**Comité d'experts du transport des marchandises dangereuses
et du Système général harmonisé de classification
et d'étiquetage des produits chimiques****Sous-Comité d'experts du transport des marchandises dangereuses****Quarante-sixième session**Genève, 1^{er}-9 décembre 2014

**Recommandations du Sous-Comité formulées à ses quarante-troisième,
quarante-quatrième et quarante-cinquième sessions
et questions en suspens: explosifs et questions connexes****Propositions relatives à l'appareillage, au matériel
et aux critères pour l'épreuve des compositions éclair
des États-Unis et l'épreuve HSL des compositions éclair****Communication de l'expert du Japon¹****Introduction**

Figure A7.10

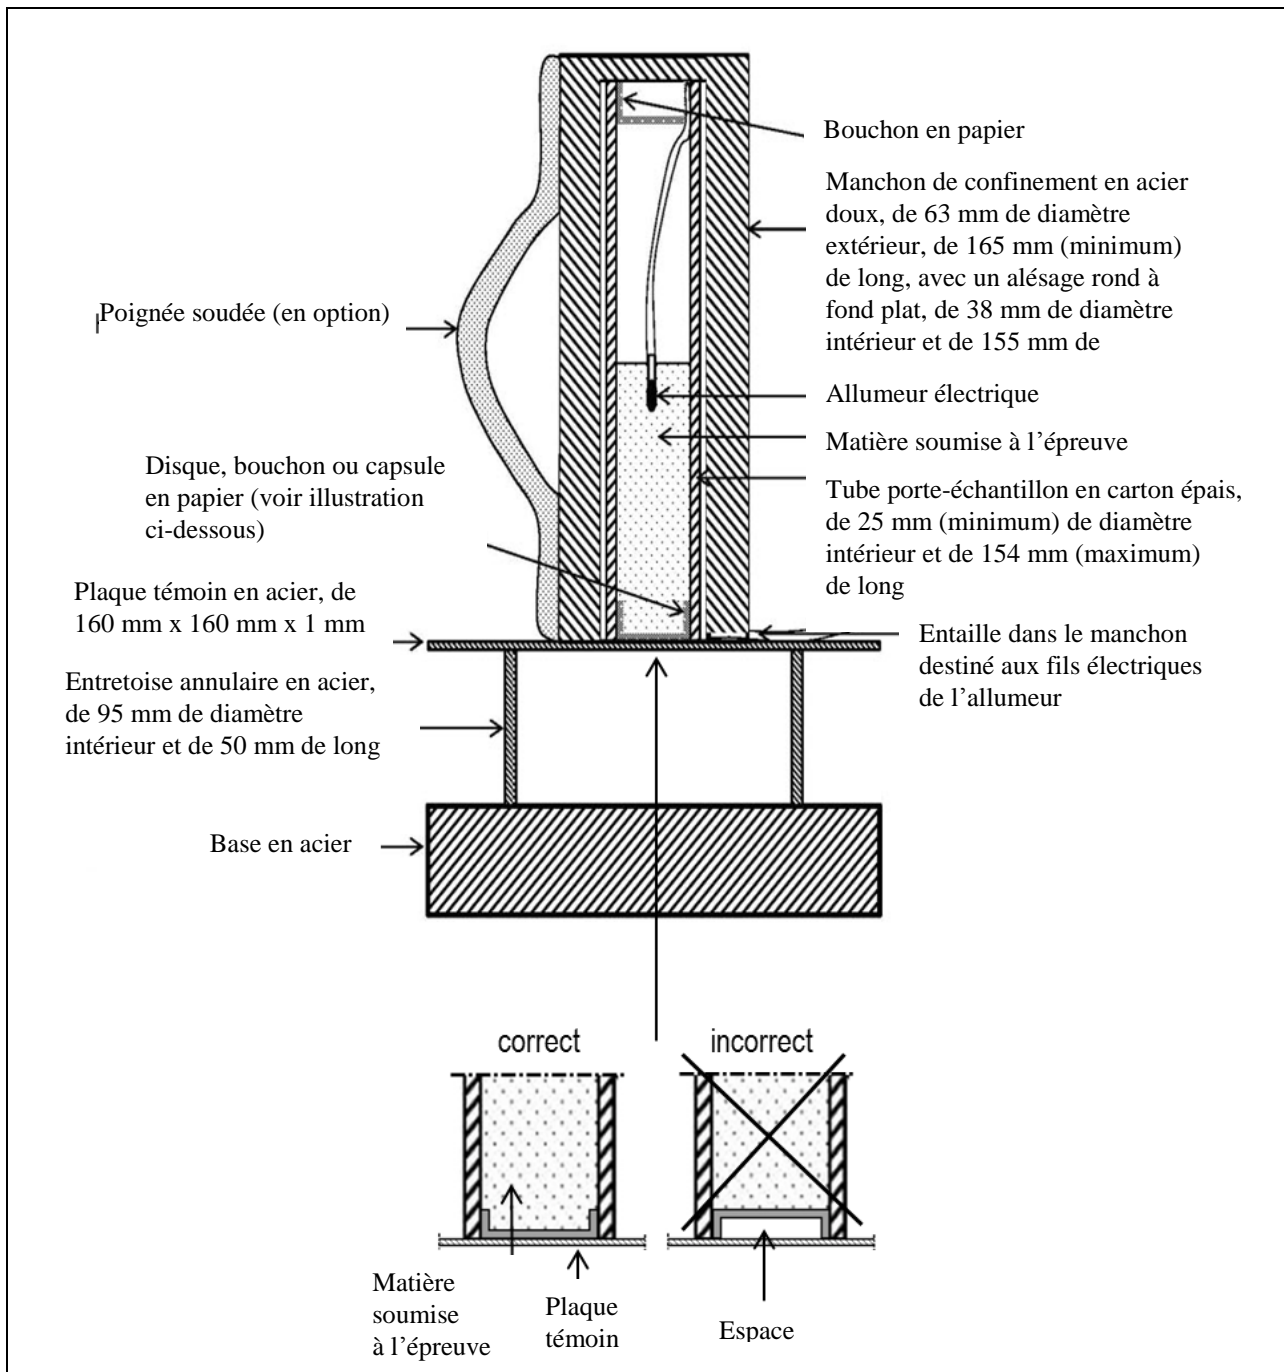
a) Afin d'éviter qu'il y ait un espace inutile entre la plaque témoin et l'extrémité inférieure de la matière soumise à l'épreuve, une phrase et des illustrations sont ajoutées à la section «Mode opératoire» et à la figure A7.10 de l'épreuve des compositions éclair des États-Unis;

f) Le diamètre intérieur de l'entretoise annulaire en acier est un facteur crucial pour l'indentation de la plaque témoin car il définit la zone indentée. La surface du manchon en acier projetée sur la plaque témoin et le volume de l'alésage du manchon sont également des facteurs importants car ils peuvent avoir une incidence sur la pression qui s'accumule dans l'espace entre le manchon et la plaque témoin. Par conséquent, le diamètre intérieur de l'entretoise annulaire, les diamètres intérieur et extérieur du manchon et le volume de l'alésage, ou en d'autres termes, sa profondeur, devraient être précisés. Le Japon estime aussi que l'alignement symétrique du manchon en acier, de l'entretoise annulaire en acier et, éventuellement, de la plaque témoin est nécessaire pour obtenir une indentation symétrique, et donc reproductible, de la plaque témoin. Les prescriptions correspondant aux facteurs essentiels précités sont donc révisées ou ajoutées. En revanche, les mots «creusé dans un bloc massif» initialement présents dans la description du manchon en acier ont été supprimés parce que le manchon peut aussi être fabriqué à l'aide d'un tube en acier et d'un couvercle en acier vissé et soudé sur l'extrémité du tube;

inséré ou réinséré, ce qui fixe la position de l'allumeur dans le tube porte-échantillon et sa profondeur. Les fils sont recourbés et descendus le long de la paroi puis, à la partie inférieure, dirigés vers l'extérieur. Le tube porte-échantillon est placé verticalement et centré sur la plaque témoin en acier. Le manchon de confinement en acier est placé au-dessus du tube porte-échantillon. Les fils sont placés de manière à passer par la rainure pratiquée au bord inférieur du manchon de confinement en acier, prêts à être reliés au circuit de mise à feu. Enfin, l'alignement du manchon en acier et de la plaque témoin est corrigé de sorte que leur centre soit aligné avec le centre de l'entretoise annulaire. Voir la figure A7.10 comme exemple du dispositif d'essai. Comme indiqué dans la figure, le disque, le bouchon ou la capsule en carton de l'extrémité inférieure du tube porte-échantillon devrait être placé correctement afin d'éviter qu'il y ait un espace entre la plaque témoin et l'extrémité inférieure de la matière soumise à l'épreuve.
